TRAC 05/12

12 - Kabin, Metal ve  
Saç  
1

## MF5400/6400 SERİSİ TRAKTÖRLER ARA SOĞUTUCU VE KAPUT BOŞLUĞU

Sekil 1.

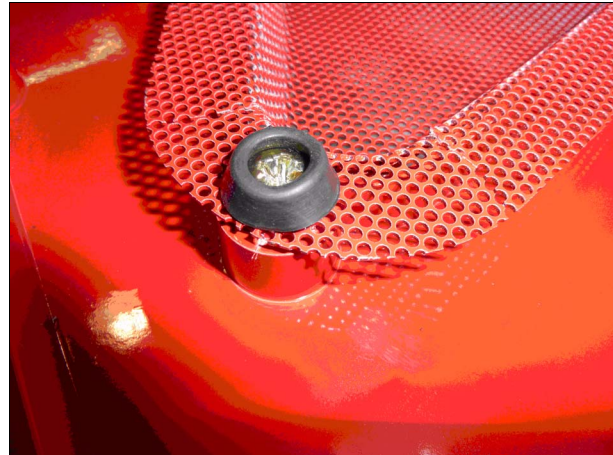
Standart kaputlu modellerde ara soğutucu ile kaputun temas etmesini engellemek için, kaput ızgaralarına ilişkin bir değişiklik yapılmıştır. Kaput ızgarası ile ara soğutucu arasındaki boşluğu korumak için yeni bir vida ile lastik rondela kullanılmaya başlanmıştır. Bunlar B297044 seri numarasından itibaren üretime konmuştur.

Yeni Parça Numarası	Açıklama	Eski Parça Numarası	Adet
3007934X1	Vida M6 x 16	3009182X1	8
4295963M2	Lastik Rondela	-	8

Yeni Vida ve Lastik Rondela
